ALCALDÍA MAYOR
DE BOGOTÁ D.C.
SECRETARÍA DE PLANEACIÓN

Resolución No. 076

“Por la cual se decide un recurso de queja interpuesto contra la Resolución 16-5-1545 del 22 de septiembre de 2016, y un recurso subsidiario de apelación presentado contra la Licencia de Construcción n.º 16-5-0392 del 28 de julio de 2016, expedidas por la Curaduría Urbana No. 5 de Bogotá D.C.”

Figura A 6.5-1- Medición de la Separación sísmica.

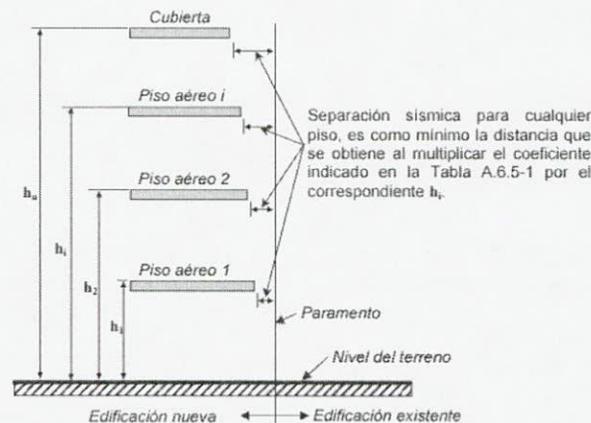
Al respecto, en análisis de esta Dirección la NSR-10 indica la aplicación de la separación sísmica en la Tabla A.6.5-1 y la Figura A 6.5-1.

Revisados los planos arquitectónicos de acuerdo con lo manifestado por la recurrente, se encuentra indicado en el costado norte la separación sísmica de 3% para el piso 3 con una distancia de 0.23 m, en adelante el edificio retrocede su fachada en 4.05 metros hasta el piso 11 a partir de allí hasta la cubierta se retrocede en 5.19 metros desde el paramento.

En ese sentido en aplicación a lo dispuesto en la norma y de acuerdo con lo indicado en el plano arquitectónico No. 13, la separación sísmica sería el 3% de los metros del nivel final de la marquesina, con lo cual daría una distancia mínima requerida de 0.27 m.

No obstante en el Anexo que hace parte de la licencia de construcción LC 16-5-0392 del 28 de julio de 2016 expedida por la Curaduría 5, por medio del cual resuelven unas objeciones y observaciones, se indica que “la edificación vecina existente coincide el nivel superior con nivel de la tercera placa del proyecto. Con este tipo de colindancia y de acuerdo a la tabla A.6.5-1 de la NSR-10 en caso de que coincidan las losas de entepiso la separación sísmica requerida es del 2% veces la altura de la edificación nueva (2%hn)”.

Es necesario aclarar que en el plano arquitectónico No. 13 correspondiente al corte transversal del proyecto en altura, se presenta la indicación gráfica que manifiesta coincidencia en las losas del entrepiso adyacentes del costado sur en siete pisos de desarrollo, en tanto que en el costado norte (cuestionado por la recurrente) la altura de colindancia es de tres pisos pero no se indica expresamente la coincidencia en los niveles de las losas de entrepiso correspondientes al edificio existente y el proyecto objeto de la licencia”.

En consecuencia, siguiendo los pronunciamientos técnicos cabe disponer el ajuste de los planos; motivo por el cual, este despacho ordenará la modificación que corresponda con el fin de que se cumpla para el piso 3 con la separación sísmica requerida del 3% de la altura de la edificación nueva, entre la edificación nueva y la existente, en el costado norte del inmueble, según lo ordenado por la norma, esto es 0.27 metros, tal y como se señaló en precedencia.

ARTÍCULO QUINTO. Ordenar la modificación que corresponde con el fin de que se cumpla con la separación sísmica de 0.27m con el predio del costado norte, de conformidad con la parte motiva del presente acto.

Figura A 6.5-1- Medición de la Separación sísmica

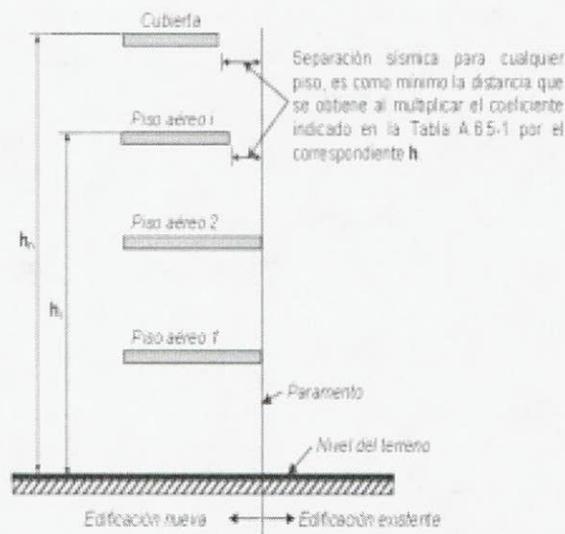
En aplicación de lo anterior, bajo la no coincidencia de las losas de entrepiso se tiene que:

Frente a si en el caso específico objeto del recurso se cumple con el porcentaje de separación sísmica partiendo del hecho que no hay coincidencia en las losas de entepiso, encontramos que: En aplicación de lo anteriormente expuesto la separación mínima requerida con el predio del costado norte se calcula como el 3% de hi, donde hi es 9.0 m, por lo tanto la separación mínima es de 0.27 m. No obstante en el plano arquitectónico No.18 se encuentra expreso el texto: “Aislamiento antisísmico 3%” e indica una separación de 0.23m.

Según el plano, el criterio tenido en cuenta es el correcto, pues se toma un porcentaje del 3%, pero la distancia aplicada no es la correcta. (...)

Ahora, en cuanto a si en el caso materia del presente acto se cumple con el porcentaje indicado, partiendo de la no coincidencia de las losas de entepiso, concluyó la Dirección de Norma Urbana que la separación mínima con el predio del costado norte es de 0.27 m. Sin embargo, al verificar la información contenida en el plano arquitectónico n.º 18 se encuentra en el texto “aislamiento antisísmico 3%”, así como la precisión de una separación de 0.23 metros.
